PROJET D'OUVERTURE DE CARRIERE RAVINE DU TROU Commune de Saint Leu

Mémoire en réponse de SCPR aux observations
et questions soulevées par l'avis délibéré du 11
avril 2018 émis par la formation « autorité
environnementale » du CGEDD

Planche 5 : Ouvrages mis en place sur le projet de carrière et bassins versants des deux bassins de décantation (source : Hydrétudes – Annexe 11, Pièce 3)

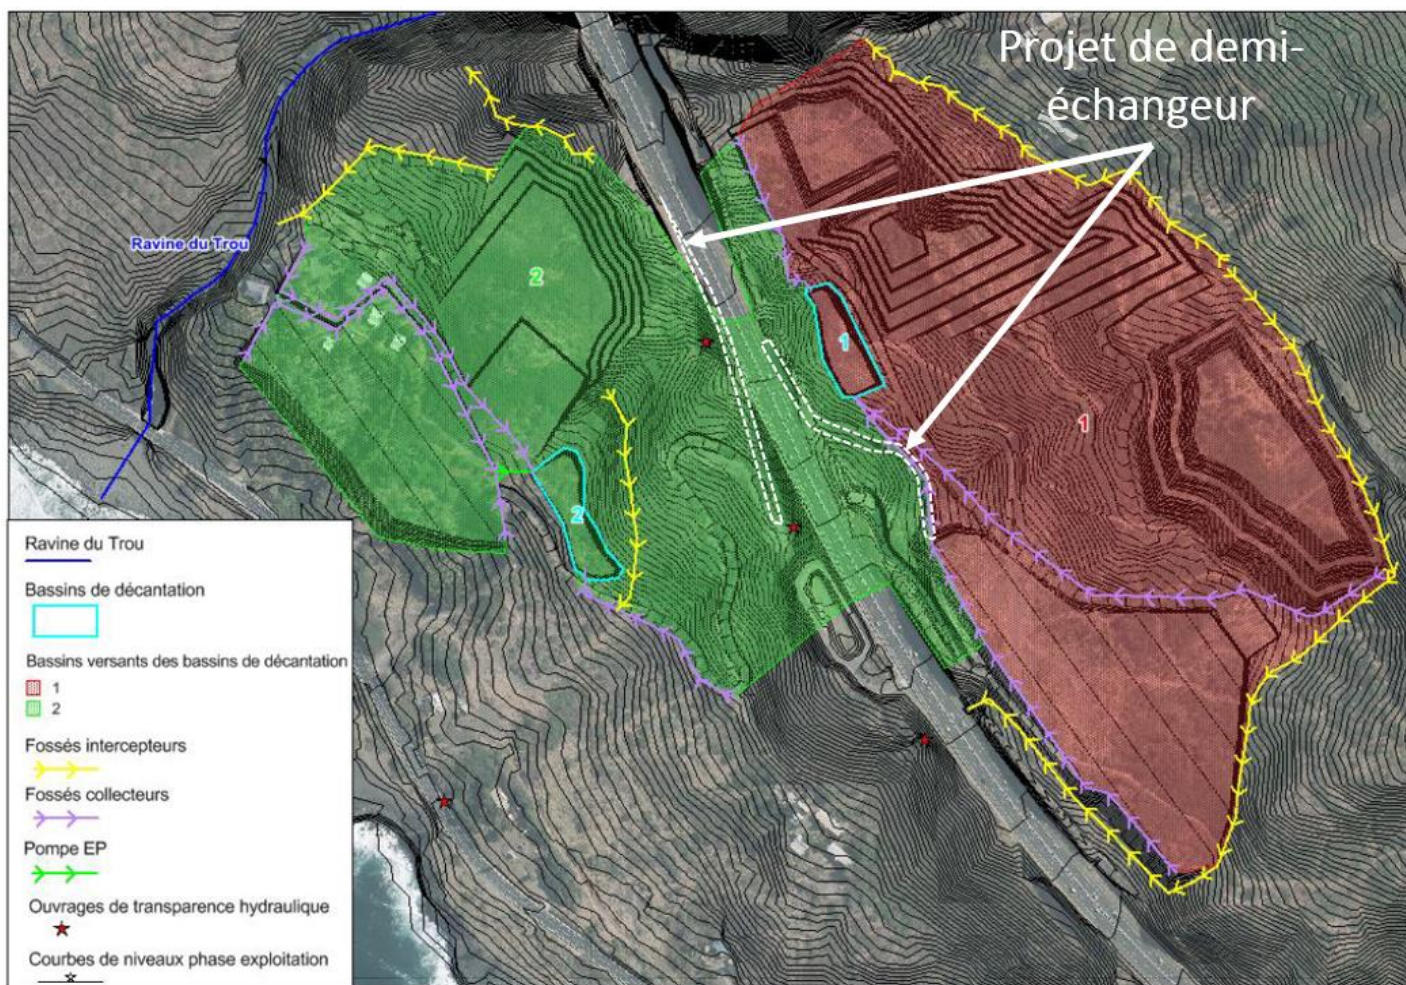
L'Ae recommande de compléter l'étude d'impact par l'analyse des impacts du demi-échangeur construit pour l'acheminement des matériaux ainsi que des divers aménagements nécessaires à la circulation et au parcage des engins sur le site.

Le projet de demi-échangeur est pris en compte dans les bassins versants des deux bassins de décantation du projet de carrière, ou pris en compte dans le bassin versant de la Route des Tamarins, comme le montre la planche précédente.

Les bassins de décantations et fossés ont été dimensionnés par Hydrétudes dans son étude disponible en annexe 11 – Pièce 3 :

- Concernant les deux bassins de décantation, une marge de plus de 100 % a été prise pour satisfaire un rejet nul dans le milieu naturel jusqu'à la pluie décennale horaire.
- Les ouvrages d'interception des eaux pluviales en amont ont été dimensionnés avec une majoration d'au moins 100 % des débits centennaux des bassins versants.
- Les ouvrages de collecte des eaux pluviales à l'intérieur du périmètre classé ont été dimensionnés avec une majoration d'au moins 92 % des débits centennaux des bassins versants.

Vue depuis la pointe des avirons – état initial.

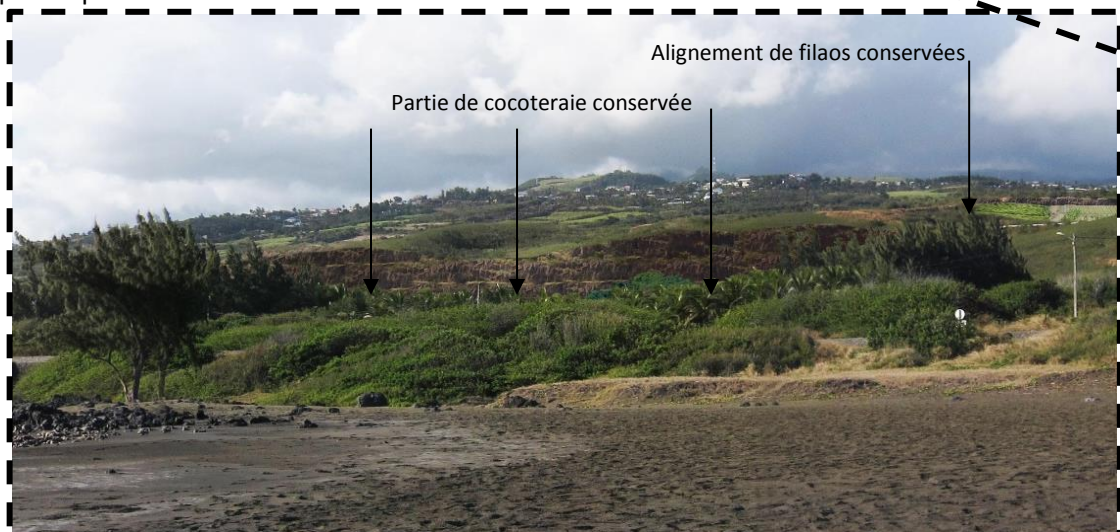
La présentation de planches photographiques permettant de visualiser la différence de perception liée à la destruction des cocotiers (et des filaos) mériterait de figurer au dossier.

On peut se rendre compte alors qu'en conservant le « premier rideau » de cette strate arborée, celle-ci conserve son effet masque sur les perceptions situées directement à l'aval.
